川西市中央北地区 P F I 事業

個別相談会に関する質疑・回答について

平成25年4月30日

川西市中央北地区PFI事業・個別相談会における質問に対する回答

事業名	阪神間都市計画事業 中央北地区特定土地地区画整理事業
工事箇所	川西市火打1丁目外地内
路線名	(都) せせらぎ遊歩道南線
図面名	施設詳細図
縮尺	図示 図面番号
事業者名	川西市 中央北整備部

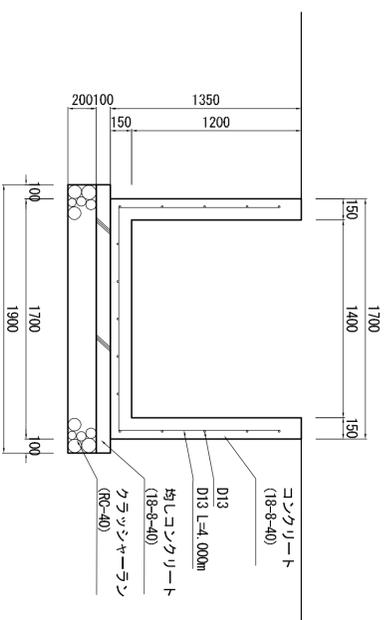
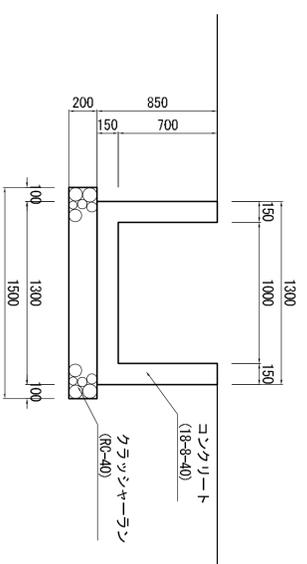
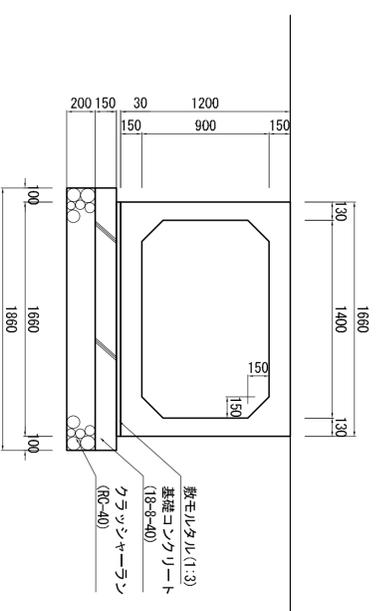
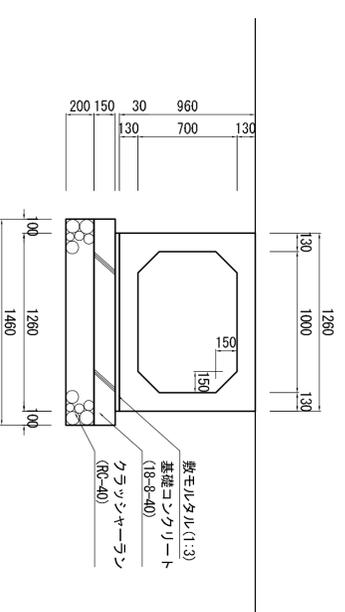
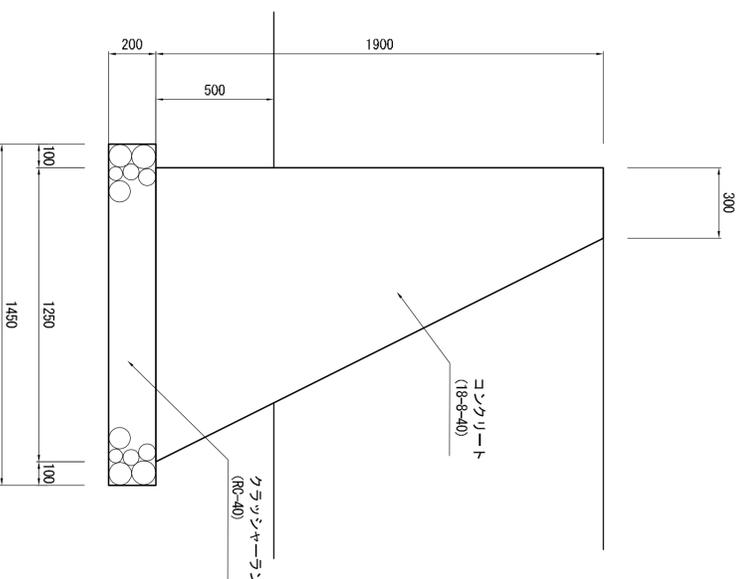
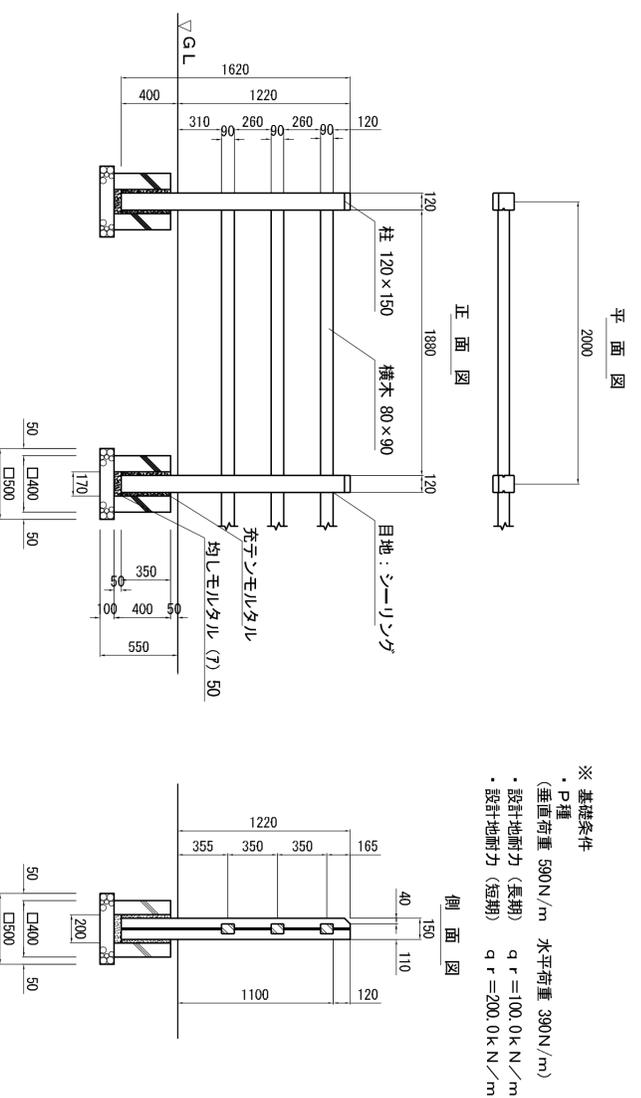
51	公募説明会	集約都市開発事業	集約都市開発事業とは？	集約都市開発事業に認定されると、税制特例が予定されています。詳細については確認する必要があります。「集約土地開発支援事業」は名称が似ていますが、本事業では適用対象と考えていません。
52	公募説明会	集約都市開発事業	集約都市開発事業や社会資本整備総合交付金の申請などに関する業務はPF事業に含まれるのでしょうか。	集約都市開発事業については、15街区の住宅について認可申請を行うこと。(要求水準書(修正版H25.4.2)P42参照)社会資本整備総合交付金については、国庫補助事業の申請書類等の作成支援業務になります。
53	要求水準書附属資料	図面	修景施設、分水堰工等の詳細図面を提示して欲しい。	別図等を参照してください。(追-1～4)
54	要求水準書附属資料	仕様書	サイン類・記念碑の仕様を提示してほしい。	各サイン類の表示板仕様はアルミ板(2mm)、印刷:溶剤インクジェット印刷、フッ素樹脂ラミネート加工です。記念碑については、追-5(修正版特記仕様書 9.(記念碑)を参照してください。
